土砂流入小委員会 ニュースレター

No. 14

「第14回土砂流入小委員会」が開催されました。

1 中久著呂地区 河道安定化対策の実施状況について

■河道の安定化対策の実施状況

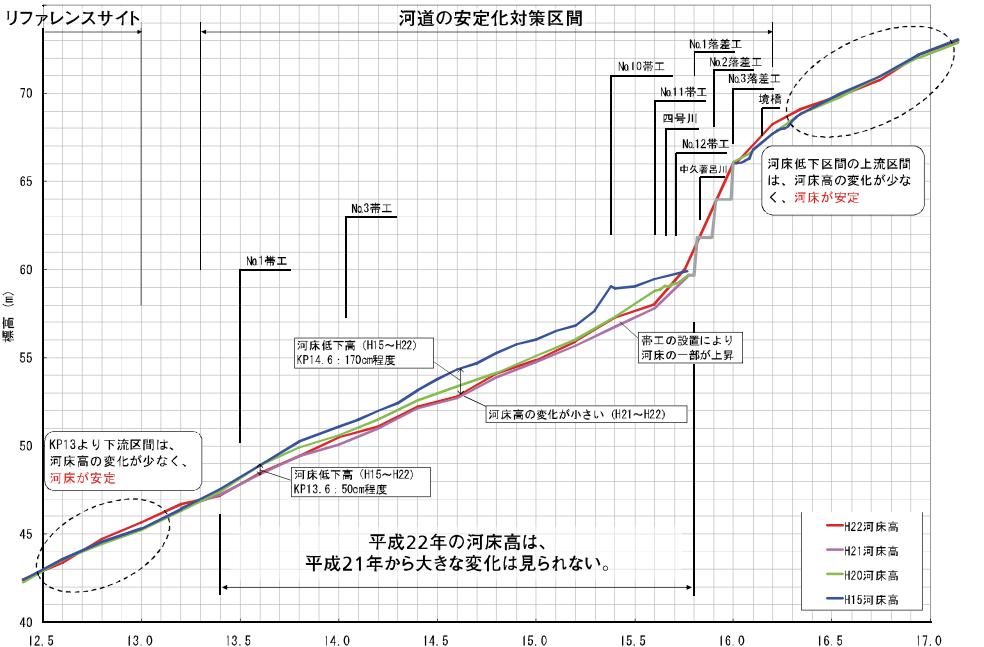
- スライド④-2(No.4 帯工付近)の左側の写真では、軟岩が露出し、河道の中央付近が河床低下している。工事実施後は、その上に土砂が50cmぐらい堆積しているのか。対策後の右側の写真では、土砂が2,30cm堆積しているのか。
- 対策を実施したことで2,30cm程度の土砂が堆積している。
- みお筋は堆積した土砂で埋まっているのか。

- 局所的に河床低下した箇所では、堆積した土砂で埋まっている。堆積した土砂の上に、新しいみお筋が形成されている。
- ④-3(No.5 帯工付近)の同様な状況となっているのか。
- N0.4 帯工と同様な状況となっている。
- 堆積後の河床高は、対策前より高くなっている状況となっていることについては了解した。施工して2,3年経過した後の状況か。

- 施工後、1年3ヶ月経過した状況である。
- 大きな出水はあったのか。
- 施工後の今年は大きな出水はなかった。
- 現時点では河床は安定しているが、今後この状況が続くかわからないという状況か。
- そのような状況である。今年は大きな出水が無かったため、河床が安定している状況となっていることも想定される。大きな出水が発生した際には状況を確認したい。

- 現時点では問題は生じていない状況である。昨年度と比較し、土砂流出量が5分の1となっているが、どのようにして算定したのか。
- 縦断図と横断図から年度別に土砂量を算定し、年度別に算定した土砂量の差により、土砂流出量を算定している。
- 土砂流入量と土砂流出量の差と、河床低下区間からの土砂生産量を調査しないといわからない。縦断図と横断図だけで算定した結果では、土砂流出量とはいえないのではないか。

- 河床低下区間から発生した土砂流出量の概算量として算定している。
- No.1帯工についてだが、河床低下区間の下流端ということで、継続してモニタリングを実施し、その後の対策を検討していくとの説明があった。今後どのようなモニタリングを実施していくのか。また、No.1帯工の下流側で河床低下が生じた場合は、どのような判断に対応するのか。

- モニタリングは、No.1の帯工の下流側でも横断測量を行っている。横断測量を行っているので、そこで河床が低下してくれれば、前年度やその前の年の河床変化が把握できると考えている。帯工直下流側で河床低下が発生した場合は、護床工を延長するといったことにより、対処していかないと考えている。
- 施工前後の状況を横断図で示してほしい。河川構造物を非常に大事に作っているが、河川構造物の安定化を図ることは、逆に河川環境を悪化させる恐れがあるのではないか。河川環境への配慮もある程度必要なのではないかと思う。そういうと、湿原環境は向上するかもしれないが、周辺の河川環境が悪化し、湿原が裸の王様になりかねないのではないか。
